国家重点研发计划钠离子电容储能装置

35kV 箱式变压器采购文件的澄清说明

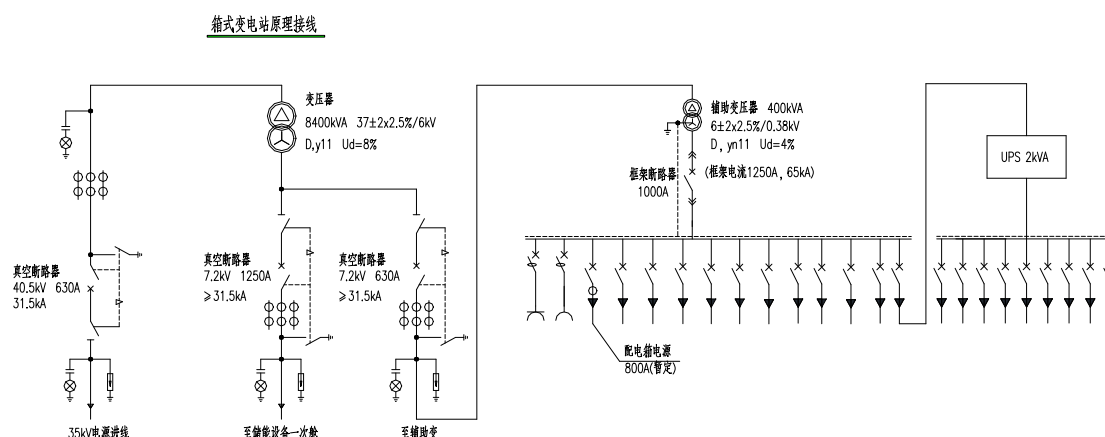
- 1、箱变的外壳材质采用双层钢板材质。
- 2、高压 35kV 侧柜体可以采用三工位一体式真空断路器方案。
- 3、对于技术规范书中的 7.2kV 侧柜体，可以采用 10kV 运行电压的柜体，请供应商知悉。
- 4、辅助变 6kV 高压柜按储能柜的方案配置，即采用三工位一体式真空断路器方案。箱变原理接线参考如下图。
